SERVICE INFO – FAG 0034

Τροποποίηση μονάδας ρουλεμάν τροχών

Πρόσθετα απαιτούμενα εξαρτήματα

Κατασκευαστής: Alexander Dennis

Εικόνα 1: Στους άξονες με την επισήμανση ID S63U πρέπει, επιπρόσθετα στη μονάδα ρουλεμάν τροχών, να αντικαθίστανται επίσης ο δίσκος φρένου, η βάση στήριξης τροχού, τα μπουζόνια τροχών και οι βίδες σύσφιξης.

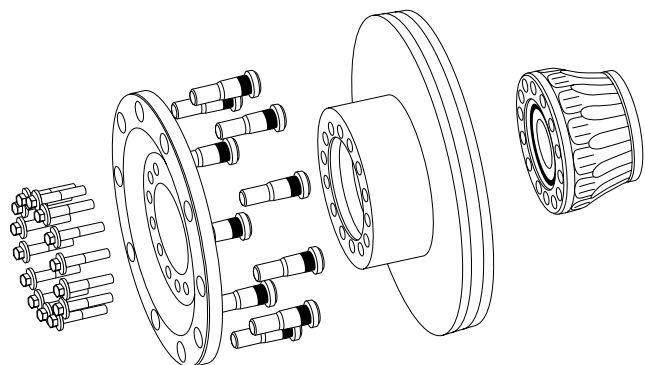
Αν, στα πλαίσια της επισκευής των αξόνων με την επισήμανση ID S63U, S75U ή T75U, είναι ακόμη τοποθετημένο ένα ρουλεμάν τροχών Timken, πρέπει να αντικαθίστανται πρόσθετα εξαρτήματα.

ID άξονα	Απαιτούμενο εξάρτημα	Κωδικός ανταλλακτικού Alexander Dennis	Ποσότητα
S63U	Βάση στήριξης τροχού	658468-3	1 x
	Μπουζόνι τροχού	650723-2	10 x
	Δίσκος φρένου	658468-4	1 x
	Βίδα σύσφιξης	658468-5	14 x
S75U	Βάση στήριξης τροχού	661391-2	1 x
	Βίδες σύσφιξης	661391-3	14 x
T75U	Βάση στήριξης τροχού	661391-2	1 x
	Βίδα σύσφιξης	661391-3	14 x
NDS 80	κανένα	-	-

Τιμές ροπής για βίδα σύσφιξης: 236 - 260 Nm (174 - 192 lbf ft)
